DETERMINAZIONE DEL DIRIGENTE SEZIONE AUTORIZZAZIONI AMBIENTALI 6 novembre 2019, n. 291  
**ID VIA 438 - Procedimento di Verifica di Assoggettabilità a Valutazione di Impatto Ambientale ai sensi dell'art. 19 del D.Lgs. n. 152/06 e s.m.i. per il progetto definitivo dell'intervento di sistemazione idraulica, Lotto n. 7 «Mitigazione rischio idrogeologico» nel Comune di MATINO (LE).**

**Proponente: Commissario di Governo - Presidente della Regione delegato per la mitigazione del rischio idrogeologico nella Regione Puglia.**

**Parere definitivo espresso nella seduta de 28/10/2019**

**Oggetto:** Verifica di Assoggettabilità a Valutazione di Impatto Ambientale per il PROGETTO DEFINITIVO dell'intervento di sistemazione idraulica. Lotto n. 7 «Mitigazione rischio idrogeologico» nel Comune di MATINO (LE).

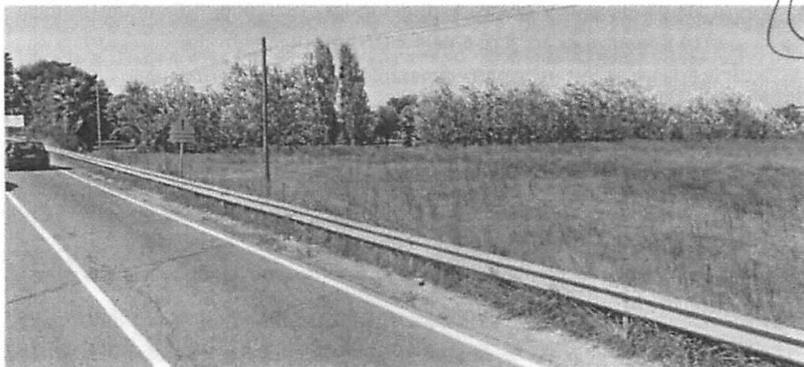
- 4) Il proponente ha inteso censire i pozzi, così come richiesto, consultando il PTA, dimostrando così che il più vicino sarebbe a oltre un chilometro, distanza per cui si stima non vi sia interferenza. Il PTA non ha lo scopo di censire i pozzi e non è uno strumento dinamico su questo aspetto: il censimento deve essere fatto consultando le fonti più adeguate e previste dalle norme vigenti, oltre che integrato, auspicabilmente, con rilievi in sito. D'altra parte non si può ritenere l'interferenza, in

questo caso, una questione quantitativa (in termini quantitativi l'interferenza della vasca è positiva o non negativa per qualsiasi distanza), per cui la distanza potrebbe essere da solo un parametro esaustivo, ma qualitativa, essendo necessario evitare rischi derivanti dall'uso di acque potenzialmente veicolanti inquinanti.
